「(仮称) 鈴鹿市西庄内町(小峯地区) 太陽光発電所用地造成事業に係る簡易的環境影響評価書」に対する住民意見及び事業者見解

4号調整池断面図(1)

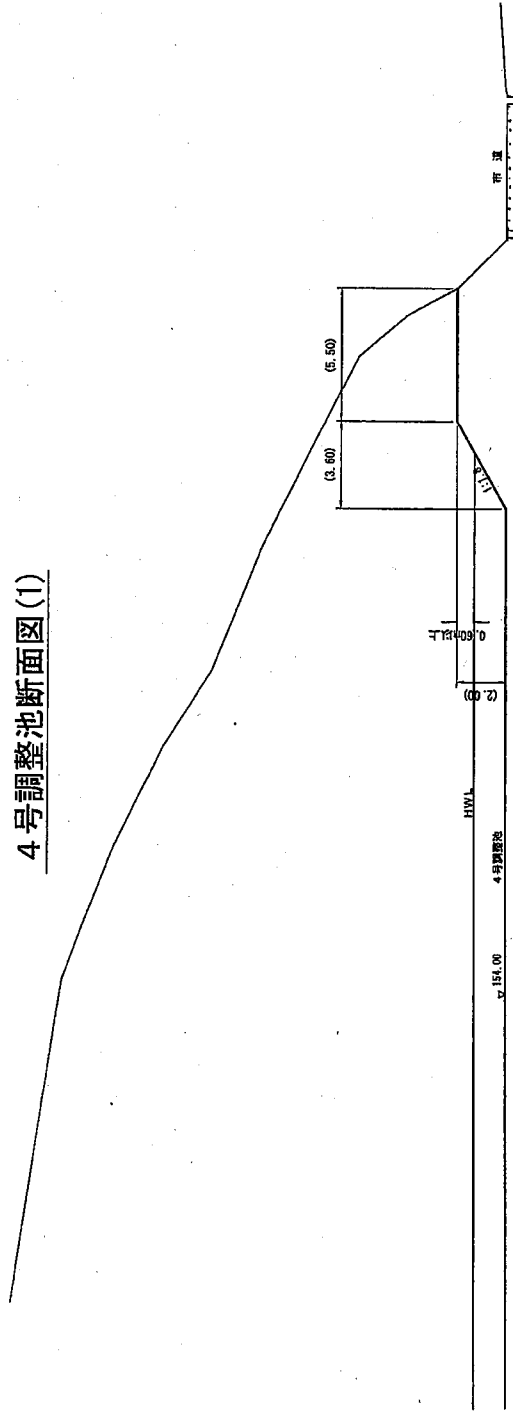
意見者 番号	意見 番号	住民意見	事業者見解
	1-2	<p>2. 主要施設の概要 (1)~(5)施設配置・稼働計画、防災計画、調整池・排水計画及び</p> <p>3. 工事計画 (3)主な工事工程の概要 ②調整池工事</p> <p>各調整池の構造と容量、貯水能力はどのようなものですか。</p>	<p>調整池は降雨時に雨水排水が下流の水路の能力を上回らないように雨水を一時的に外周に堤防を設けた調整池内に貯め、少しずつゆっくり流して下流側の氾濫を防ぎます。普段は調整池に水の滞留はありません。</p> <p>調整容量等諸元については、評価書 2-11 に記載の調整池の諸元を再掲します。</p> <p>1号調整池 流域 (ha) 1.94 洪水調整容量 (m³) 2770 推砂容量 (m³) 430</p> <p>2号調整池 流域 (ha) 5.67 洪水調整容量 (m³) 8110 推砂容量 (m³) 1250</p> <p>3号調整池 流域 (ha) 4.25 洪水調整容量 (m³) 6080 推砂容量 (m³) 930</p> <p>4号調整池 流域 (ha) 5.26 洪水調整容量 (m³) 7520 推砂容量 (m³) 1160</p> <p>合計 流域 (ha) 17.12 洪水調整容量 (m³) 24480 推砂容量 (m³) 3770</p>
	1-3	<p>特に、4号調整池については、東側は170m、西側は143mの等高線により27mの落差があります。調整池を造るにあたり、池底の高さ、堰堤の高さ・幅等構造を図で示してください。</p>	<p>4号調整池断面図を参照してください。</p>
